東海第二発電所

柏崎刈羽原子力発電所6号炉及び7号炉の 新規制基準適合性審査を通じて得られた 技術的知見への対応について

平成29年10月17日

日本原子力発電株式会社

【代替循環冷却系 系統概要図】

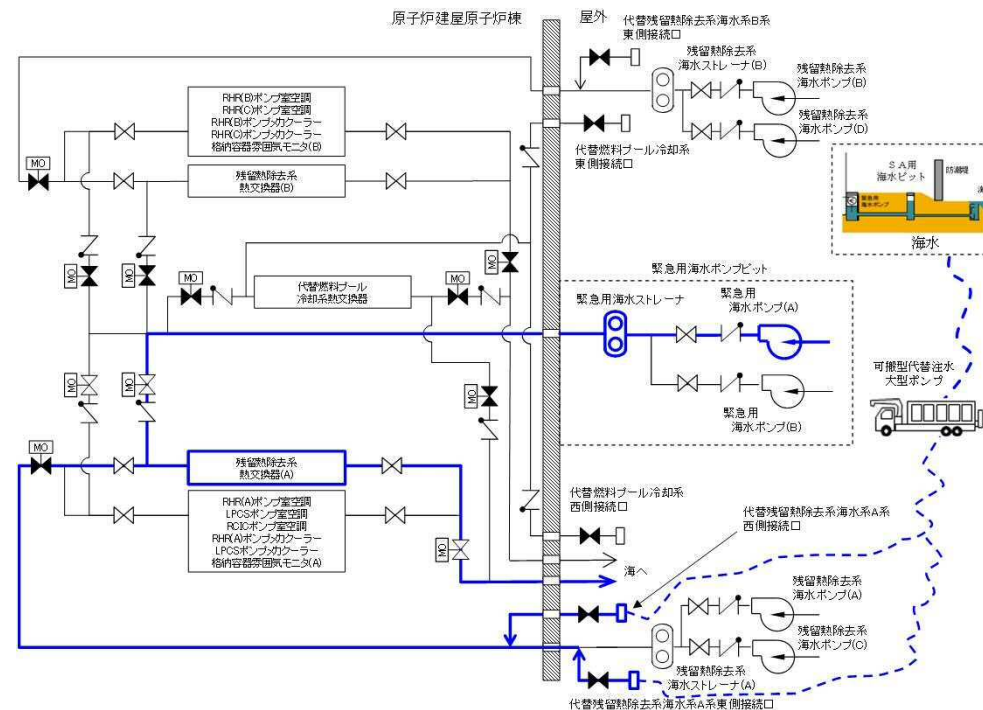
格納容器破損防止(過圧・過温破損)において、期待している代替循環冷却系の信頼性を整理して提示すること。

(a) 代替循環冷却系の概要

格納容器過圧破損防止対策としての代替循環冷却系※は、設置許可基準規則第43条(重大事故等対処設備)及び第50条(格納容器過圧破損防止)に適合する設計とする。

※ 代替循環冷却系は、サプレッション・プールを水源とし、残留熱除去系を流路とした新設の代替循環冷却系ポンプにより原子炉及び格納容器の循環冷却を可能とする。

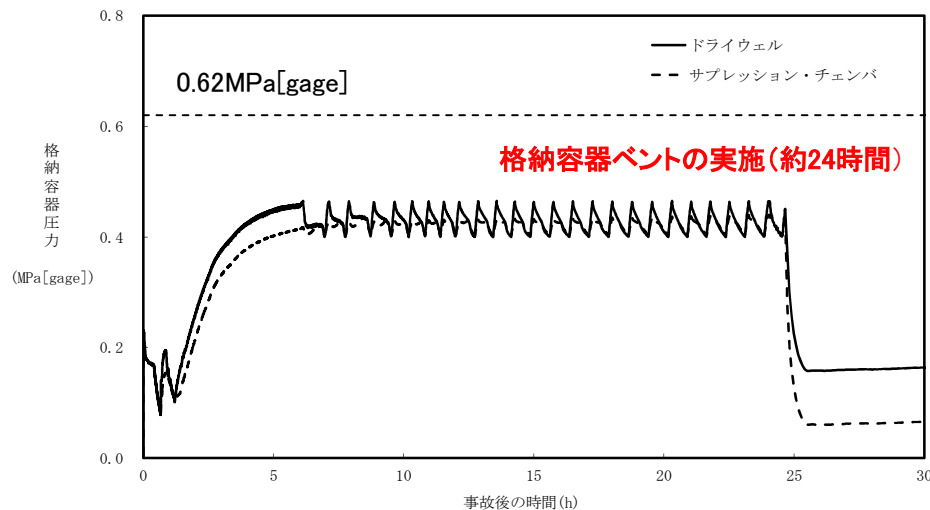
代替循環冷却系が使用できない場合において、実手順等を踏まえた最適条件とした場合の評価結果を整理すること。
代替格納容器スプレイを可能な限り連続運転とする方針に対して、具体的に手順書にどのように定めるのか整理して提示すること。

代替循環冷却系が使用できない場合における実手順等を踏まえたケースの評価結果等は以下のとおり。

項目	ケース①: 実手順等を 踏まえたケース	ケース②: 有効性評価で 提示済のケース	ケース①の評価条件の設定理由、評価結果の分析等
評価 条件	外部水源温度 (スプレイ温度)	20℃	35℃	地下式タンクが約20℃以下の水温になることが想定されるため、ケース①ではタンクへの補給が開始されるまでは20℃を設定 (ケース②では補給開始後の温度も踏まえて35℃一定)
	格納容器 スプレイ流量	102m ³ /h	130m ³ /h	【実手順】 格納容器スプレイの流量調整範囲は液滴径2mmが確保される102～130m ³ /hとし、可能な限り連続スプレイとなるよう流量を少なくし、間欠スプレイになる場合には、最低流量である102m ³ /hとする 【ケース①(実手順を踏まえたケース)の評価条件】 手順に従い、102m ³ /hを設定 【ケース②(有効性評価で提示済のケース)の評価条件】 より早期のベントに至る条件(被ばく影響が大きい条件)として流量制御範囲の最大流量である130m ³ /hを設定
	ペDESTAL (ドライウェル部) 水位	1m	0m	実態のプラント状態を考慮し、ケース①ではペDESTAL(ドライウェル部)の水張りを設定(ケース②では、格納容器の熱容量に寄与するため水張りを考慮しない)
評価 結果	格納容器圧力・ 壁面温度	200℃, 2Pd以下		両ケースとも同等であり有効性評価の評価項目を満足する
	Cs-137 (原子炉建屋へ の漏えい量)	約17.2TBq (7日間)	約14.3TBq (7日間)	ケース①の場合にはベント時間が遅延した影響から原子炉建屋への漏えい量が増加するが、両ケースともに有効性評価の評価項目を満足する
	ベント時間	約24時間	約19時間	ケース②に比べ、ケース①ではベント遅延され、より希ガスの減衰効果に期待できる
